## 改善箇所説明図

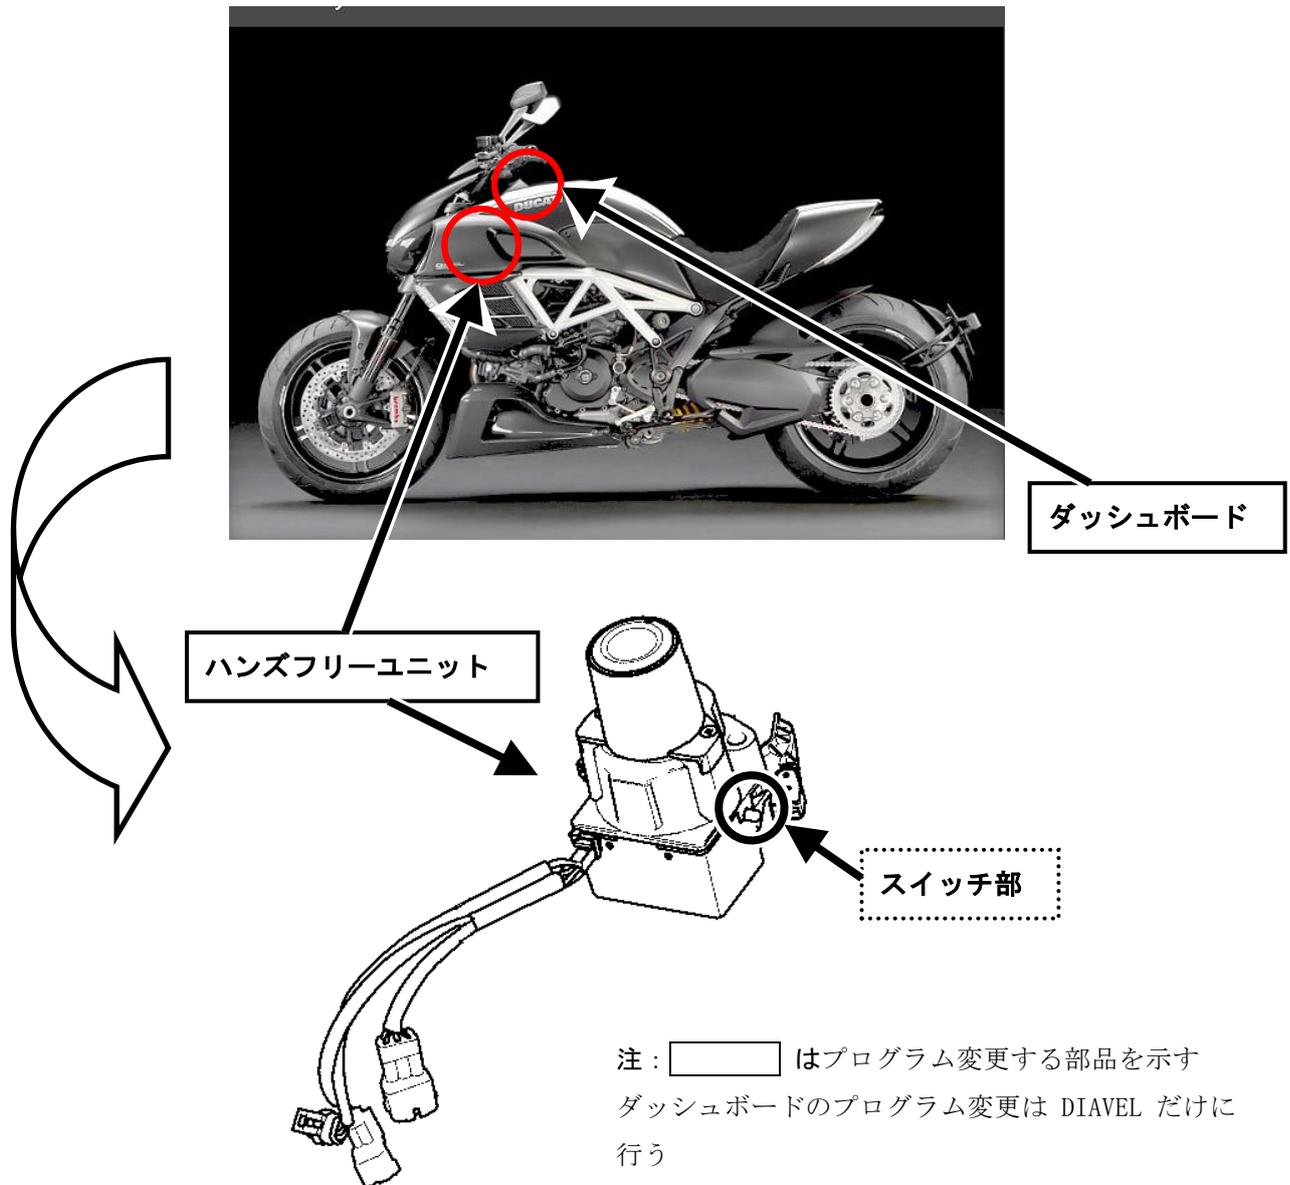
### 基準不適合発生箇所

ステアリングロックを制御するハンズフリーユニットにおいて、関連する構成部品の誤差の積み重ねにより、ハンドルをハンドルロック位置に操作しても、それを検出するためのスイッチを押し切れないため、ステアリングロックができない場合がある。

### 改善の内容

- ①ハンズフリーユニットのソフトウェアを変更し、ステアリングロックの操作方法を変更する。また、使用者所有のオーナーズマニュアルの該当ページを差し替える。
- ②ハンズフリーユニット及びダッシュボードのソフトウェアを変更し、ステアリングロックの操作方法を変更する。また、使用者所有のオーナーズマニュアルの該当ページを差し替える。
